Opinia Nr 008711

Przebiegów przeprowadzonych oględzin - ekspertyzy urządzeń grzewczo-kominowych

w budynku przy ul. Gen. Józefa nr 4A/16 w Wałbrzychu
dotycząca urządzeń grzewczo-kominowych używanych przez
B.O.K. Szczerzec

SZKIC ORIENTACYJNY

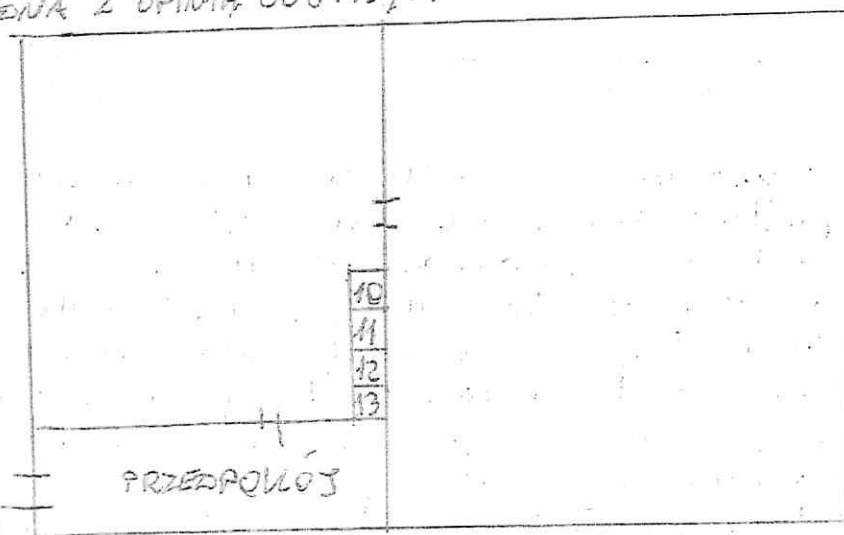
1. Przewody nr 11 oraz 12 mogą być przerzucone do podłączenia pieca pokojowego i kuchennego
2. Wentylacja mechaniczna kuchni można podłączyć do przewodu nr 13 - istniejącej nieprawidłowo
3. Zamontować piec na opał stały: kocioł gazowy CO z zasobnikiem, komin podłączyć do zasobnikowego odpisu powietrzno-spalinowego zgodnie z instrukcją producenta i w oparciu o projekt
4. Dla prawidłowego funkcjonowania urządzeń kominowych zapewnić należy napływ powietrza z zewnątrz poprzez urządzenia nawiewne
